**Verkeersveiligheidsaudit  
Koningin Emmaplein, Maastricht  
VVA fase 4 (after-opening)**

LB-1612A

16 januari 2017

Gemeente Maastricht

Bijlage 2 - Schetsvoorstel verbeteren fietsverbinding Pastoor Habetsstraat (4.5.7)

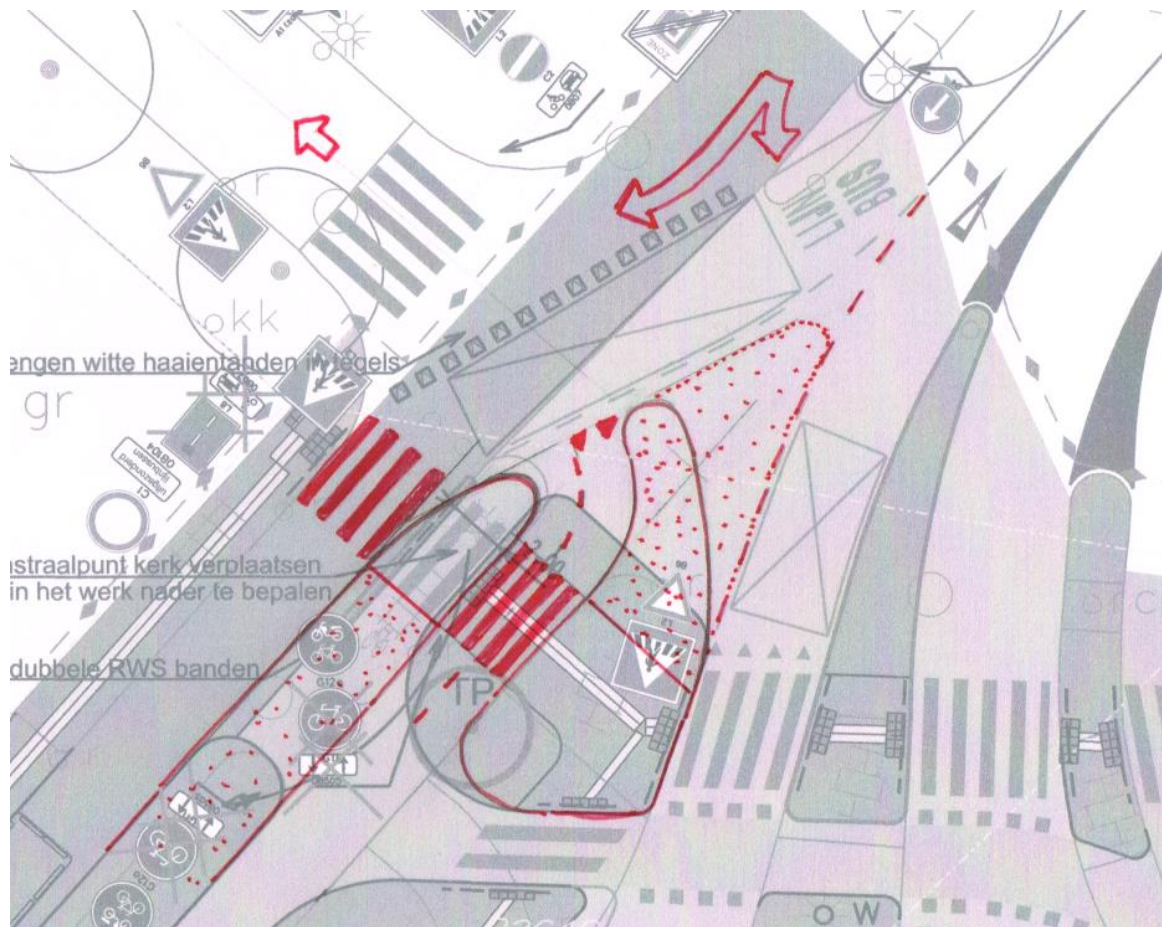
SA0 A0	4.5.7	Fietsverkeer vanaf het Koningin Emmaplein naar Pastoor Habetsstraat komt uit tussen tegemoetkomend autoverkeer en verkeer uit de Pastoor Habetsstraat.	Door de rijrichting op de Pastoor Habetsstraat om te draaien, kan voor fietsverkeer een ruimer fietspad gemaakt worden dat beter aansluit op de route via de Pastoor Habetsstraat (zie bijlage 2).	A
SA0 A0	4.5.8	De fysieke scheiding tussen busbaan en fietspad is erg smal en reeds meermaals overreden door busverkeer. Onder winterse omstandigheden is dit obstakel mogelijk slecht zichtbaar.	Verbreden fysieke scheiding (zie ook 4.5.7)	A
SA0 A0	4.5.9	Opstelruimte voor autoverkeer tussen fietspad en busbaan is onvoldoende, auto's blokkeren doorgang busverkeer.	Vergroot afstand tussen busbaan en het fietspad tot minimaal 5 meter.	A
SA0 A0	4.5.10	Zicht door autoverkeer op fietsverkeer wordt ernstig gehinderd door bussen bij de halte en de Abri.	Bushalte verder van kruispunt af leggen. Abri verplaatsen/verwijderen.	EA

Door het omdraaien van de rijrichting op de Pastoor Habetsstraat, kan bij het Koningin Emma-plein een ruimere fietsverbinding gerealiseerd worden omdat geen rekening meer gehouden hoeft worden met uitkomend autoverkeer. Ook de opstelruimte voor voetgangers tussen de busbaan en het fietspad verbetert hierbij.

Als op de secundaire rijbaan van de Statensingel de verbinding naar de hoofdrijbaan wordt afgesloten, kan een nog groter (en groener) verkeerseiland gerealiseerd worden dat als scheiding dient tussen busbaan/strook en hoofdrijbaan (gestippeld getekend).

Nadere uitwerking van het schetsvoorstel met geleidelijnen en een rijcurve van het busverkeer is nodig.
